FAG INFORMAZIONE TECNICA

Barra Stabilizzatrice 818 0429 10

Disco adattatore aggiuntivo

Modello: Twingo II (CN 0...)

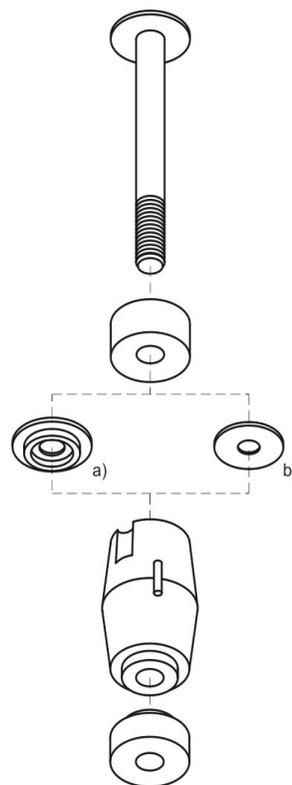
La Schaeffler Automotive Aftermarket fornisce da subito la barra stabilizzatrice 818 0429 10, diversamente dal volume di fornitura OE, con un disco adattatore blu aggiuntivo.

I bracci trasversali della Renault Twingo II, secondo l'anno di costruzione possono essere muniti di un foro Ø 16mm oppure Ø 18mm per l'alloggiamento della barra stabilizzatrice. Il disco adattatore blu aggiuntivo in dotazione consente l'uso della barra stabilizzatrice 818 0429 10 per entrambe le esecuzioni dei bracci trasversali.

- Misurare il foro per la barra stabilizzatrice sui bracci trasversali montati
- Uso del disco bianco (b) solo in caso di Ø 16mm.
- Uso del disco blu (a) solo in caso di Ø 18mm
